设计变更通知单

工程 项目 名称		蕉岭寿乡文化旅游基础设施建设项目		时 间: 2021 年12 月	
处 理 原 因	应甲方要求			设 计 号	600JZ20-010
				共 3 页	第 1 页

3-B#楼首层平面图 1:100

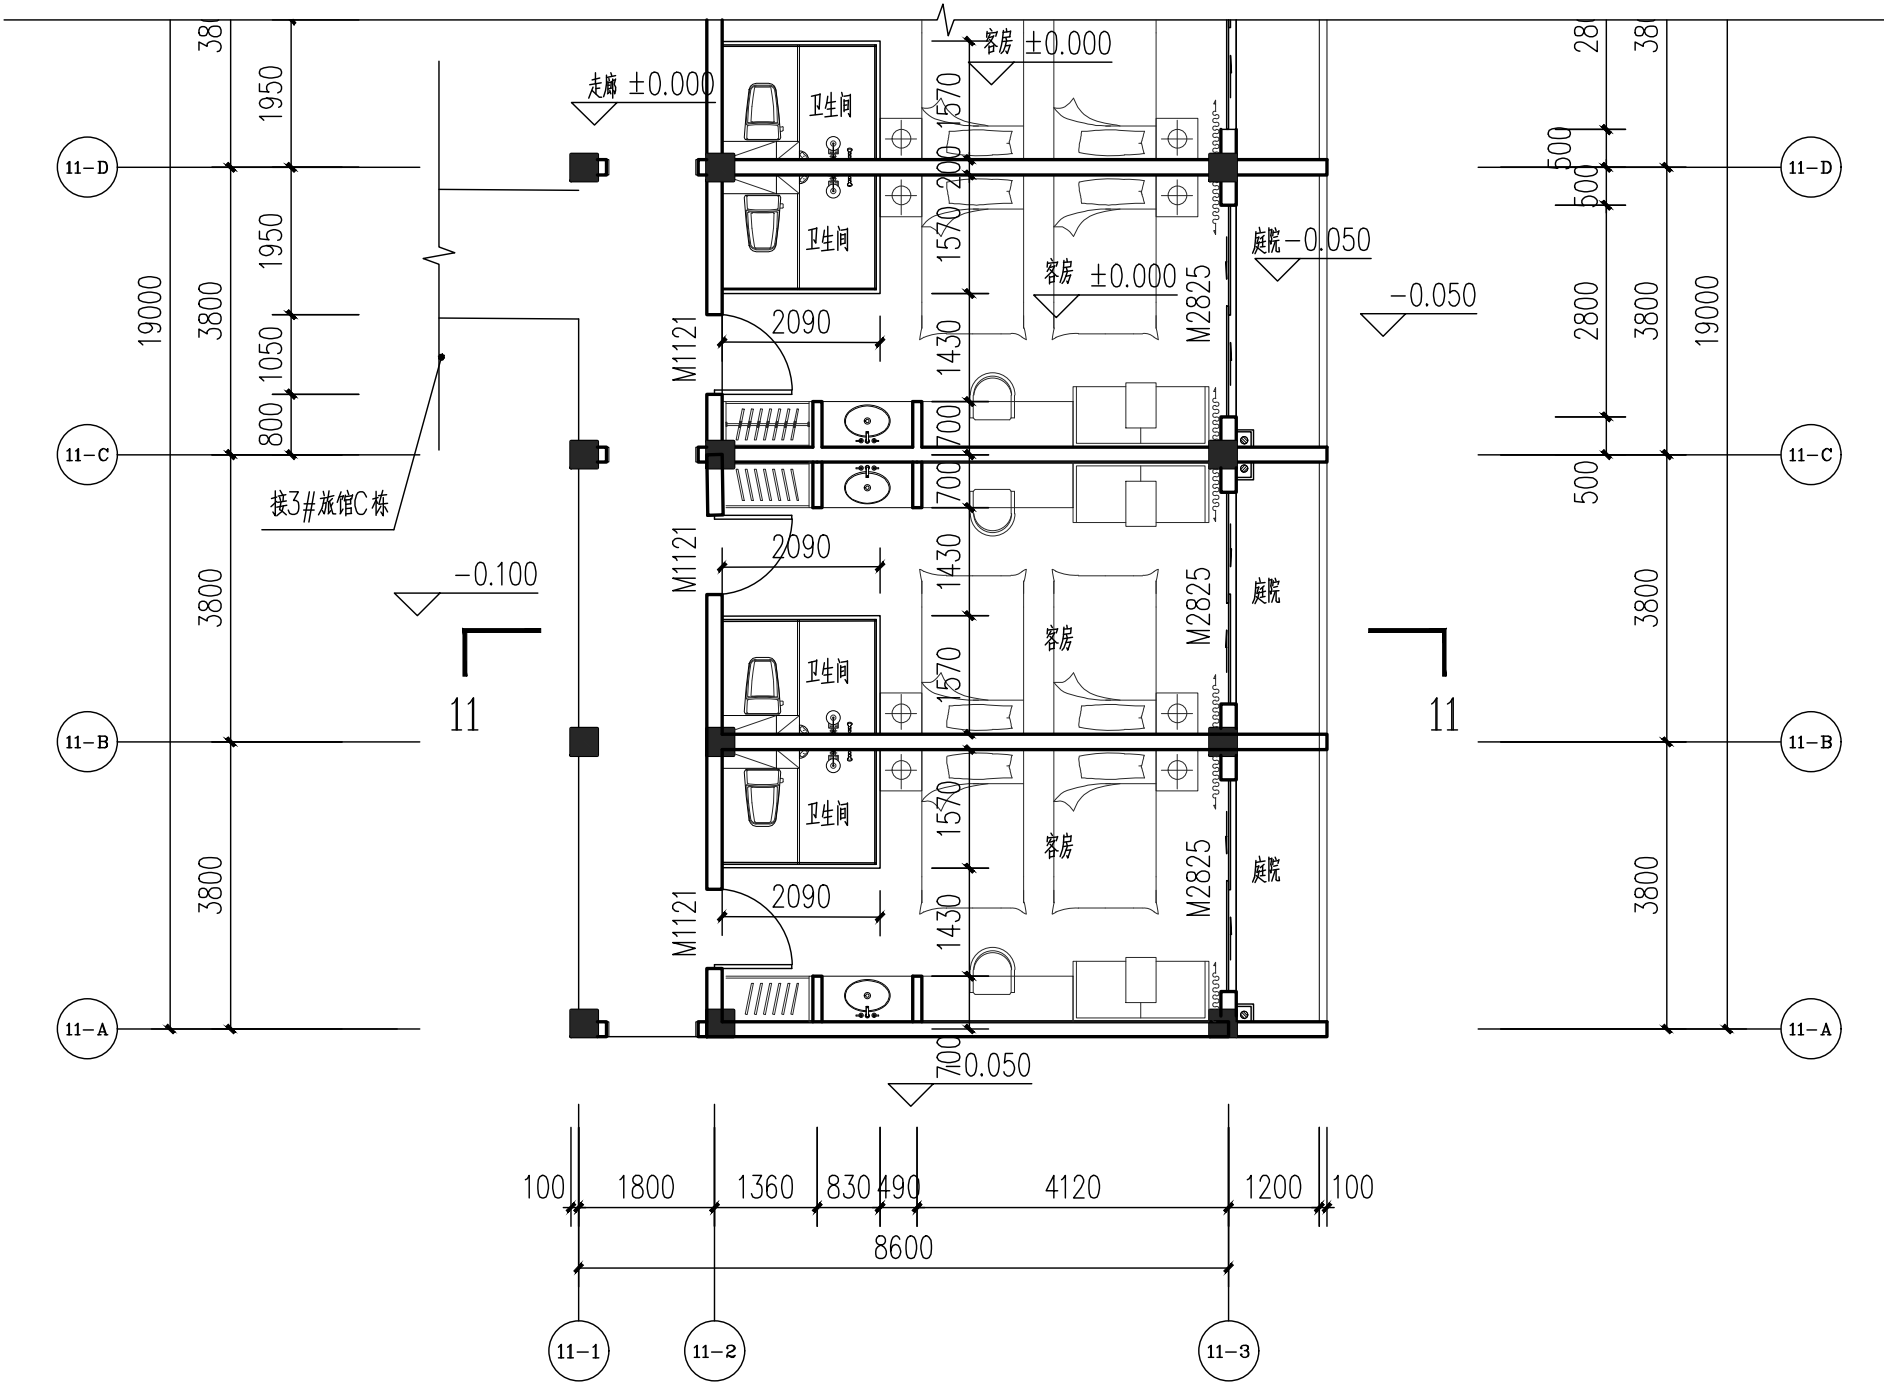
- 一.应甲方要求:
- 1、为满足运营及管理需求,调整3-B#楼首层、6#楼首层空间布局,原3-B#楼首层停车改为客房,原6#楼首层停车位改为大堂、游客接待区、卫生间。
因布局修改减少的车位,拟在寿乡文旅三期项目补上,现甲方还未取得三期项目用地使用权,已租用三圳镇九岭村村委会门口作临时停车场,车位数能满足要求。
3-B#楼首层变更后布局如下:

6井首层平面图 1:100

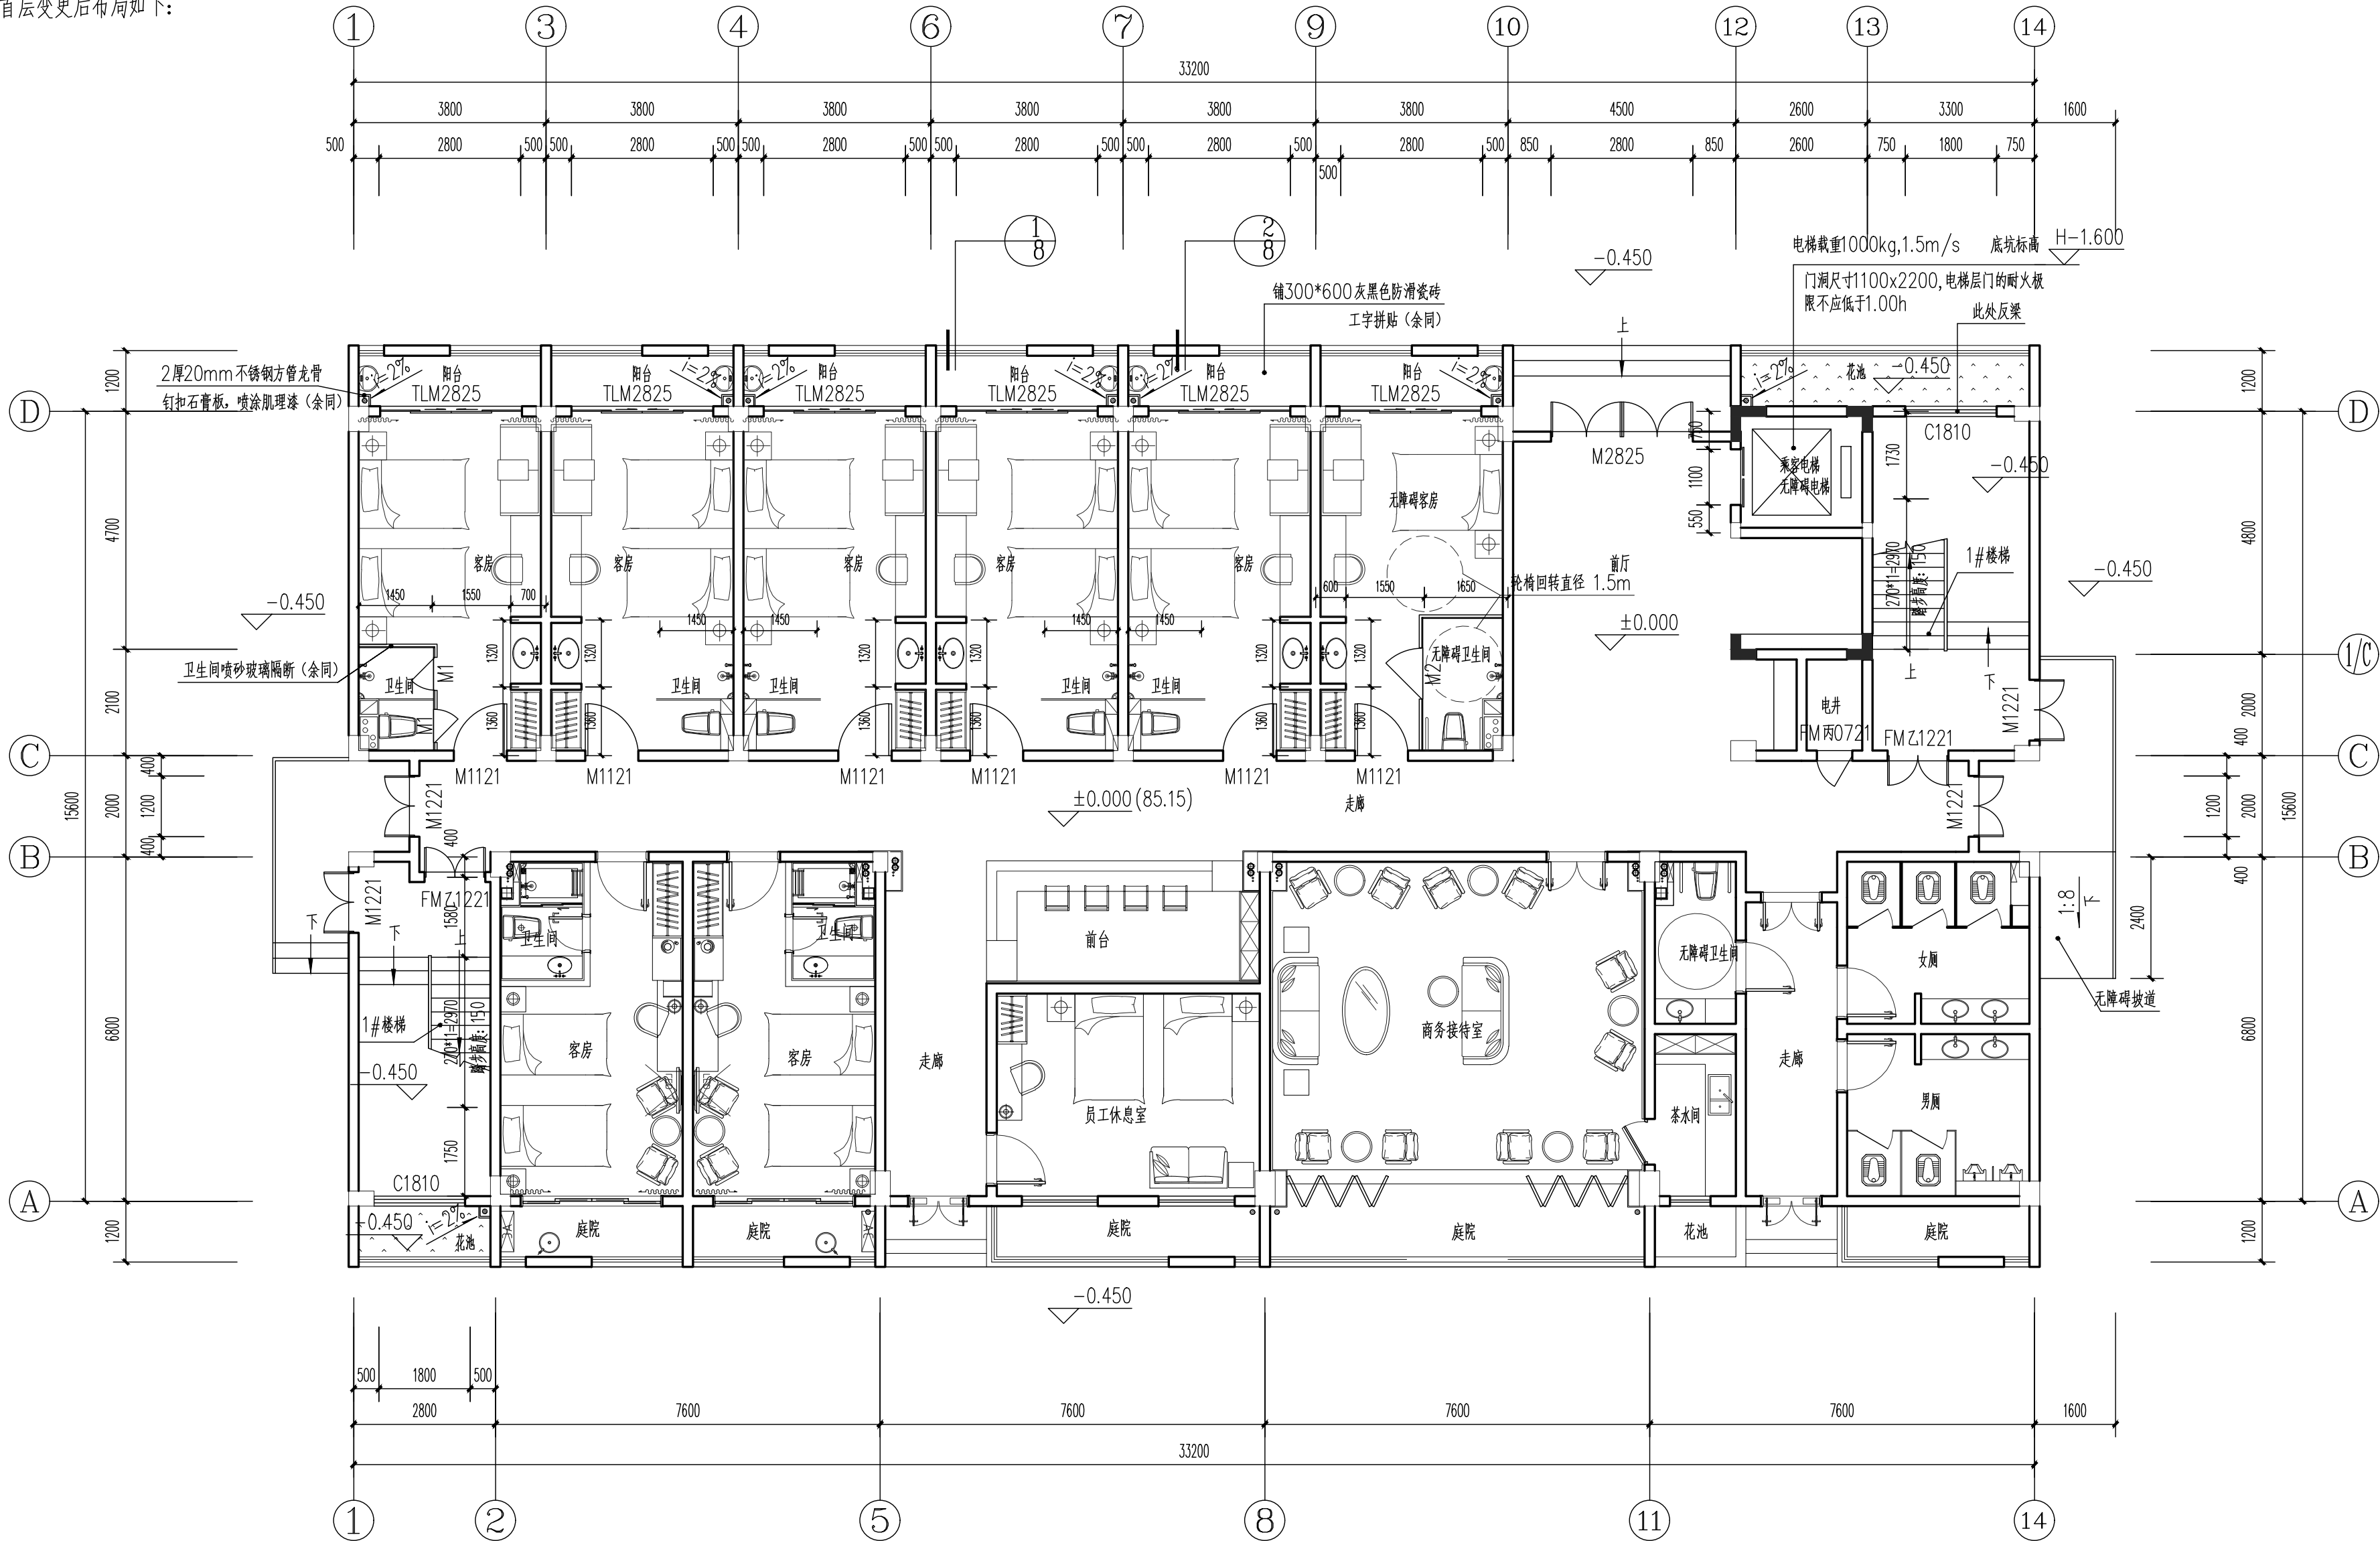
1、为满足运营及管理需求,调整3-B 井楼首层、6 井楼首层空间布局,原3-B 井楼首层停车改为客房,原6 井楼首层停车位改为大堂,游客接待区。

因布局修改减少的车位,拟在寿乡文旅三期项目补上,现甲方还未取得三期项目用地使用权,已租用三圳镇九岭村村委会门口作临时停车场,车位数能满足要求。

6 井楼首层变更后布局如下:

观光停车场平面图 1:300

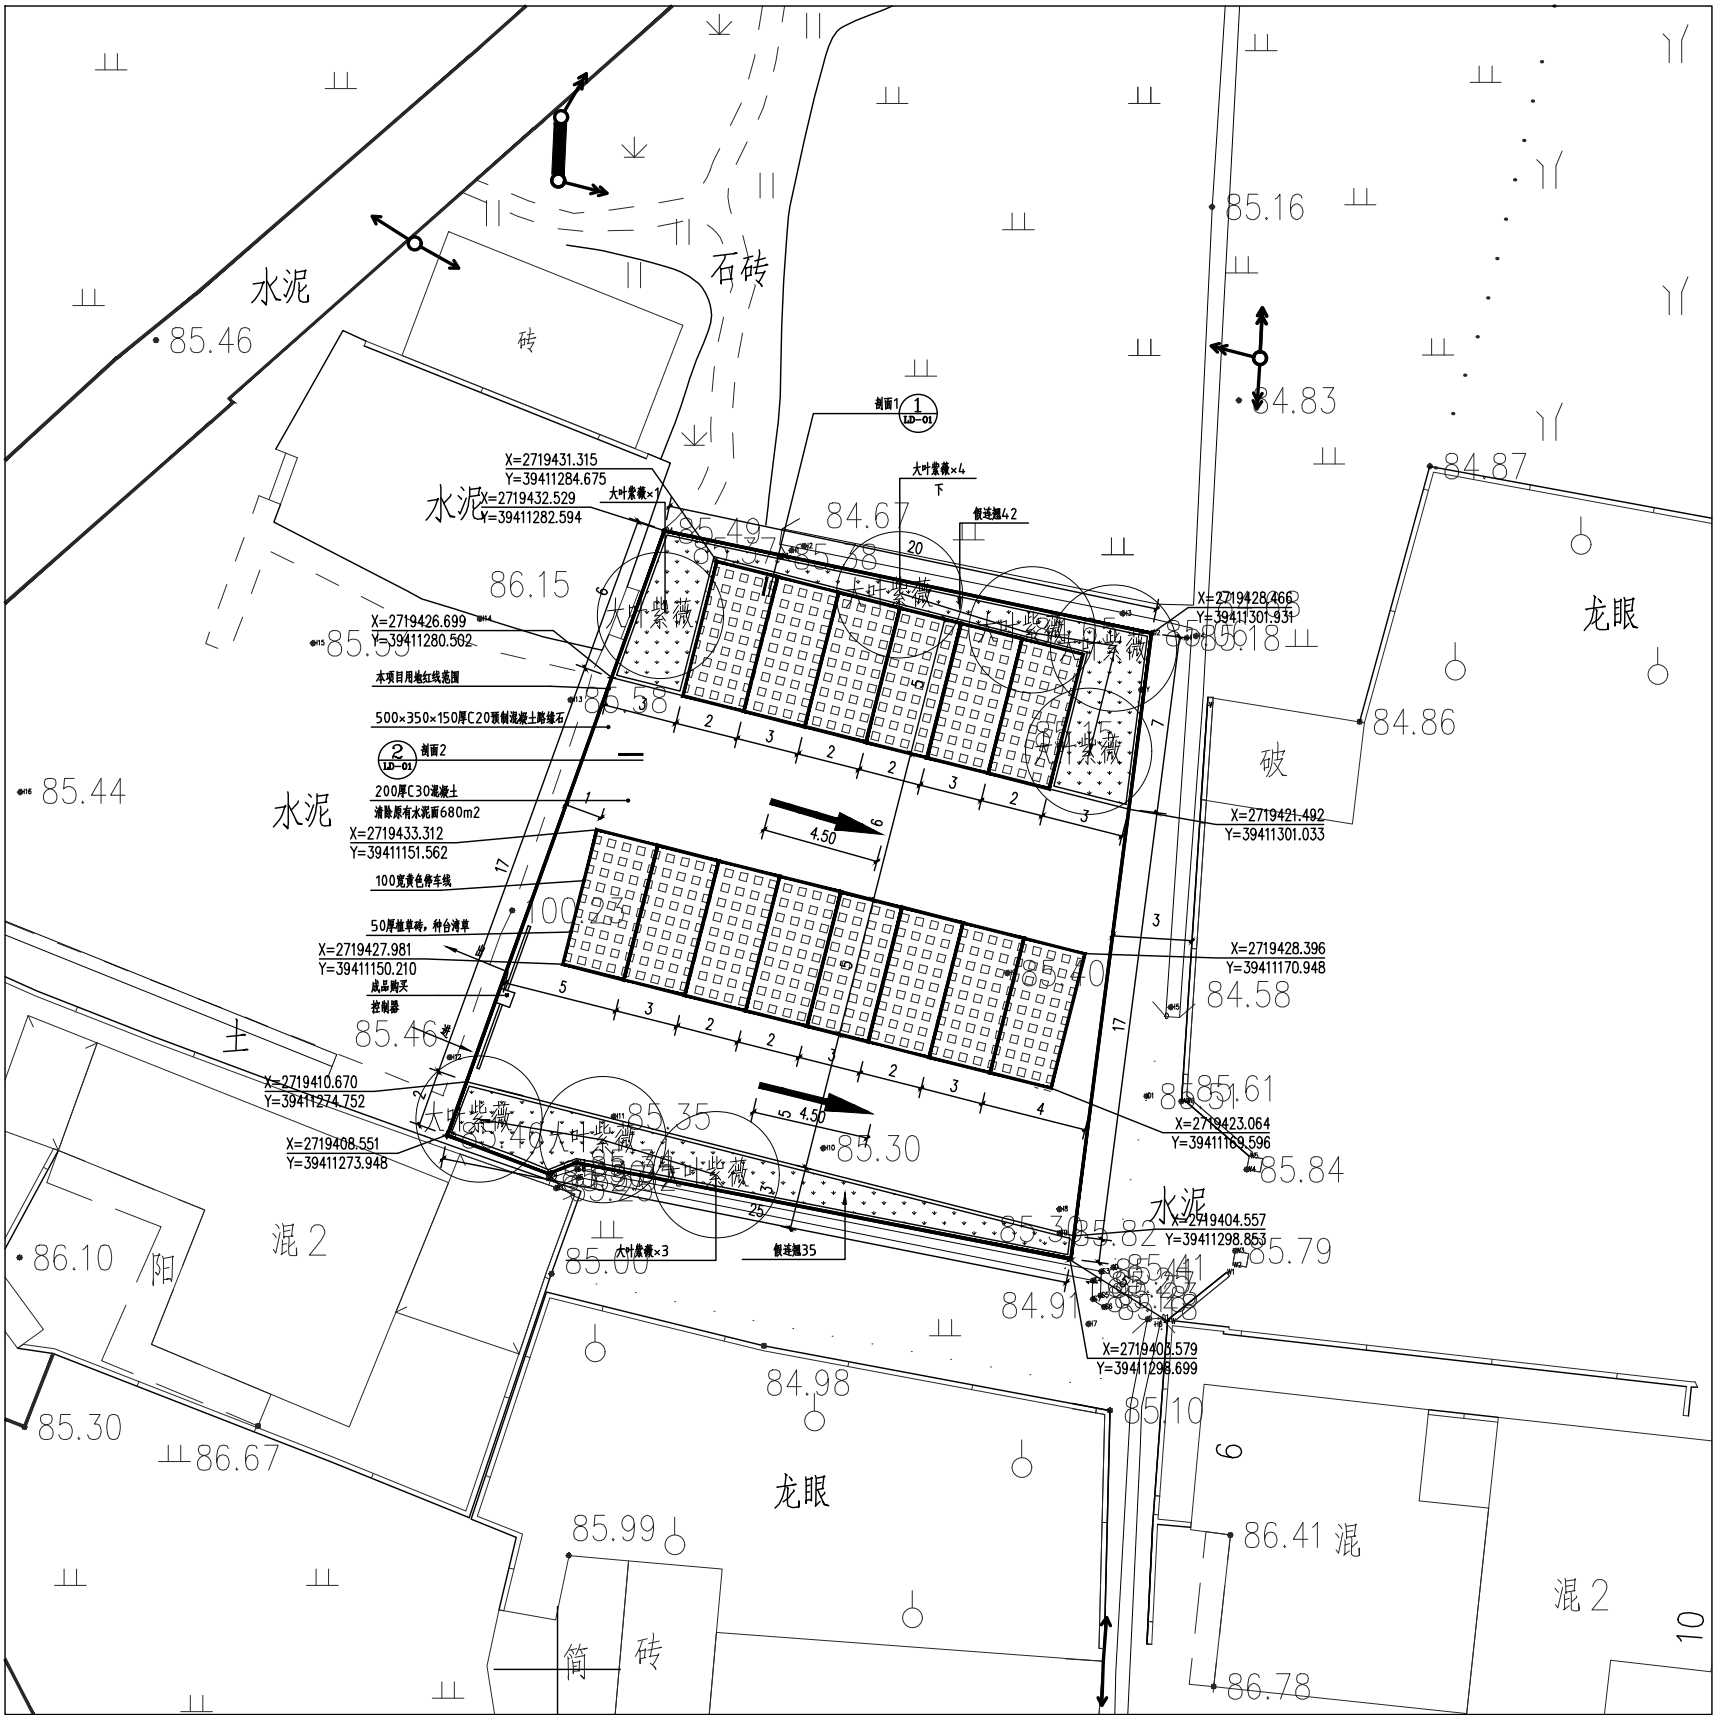
1、为满足运营及管理需求,调整3-B#楼首层、6#楼首层空间布局,原3-B#楼首层停车改为客房,原6#楼首层停车位改为大堂、游客接待区、卫生间。因布局修改减少的车位,拟在寿乡文旅三期项目补上,现甲方还未取得三期项目用地使用权,已租用三圳镇九岭村村委会门口作临时停车场,车位数能满足要求。停车场如下:
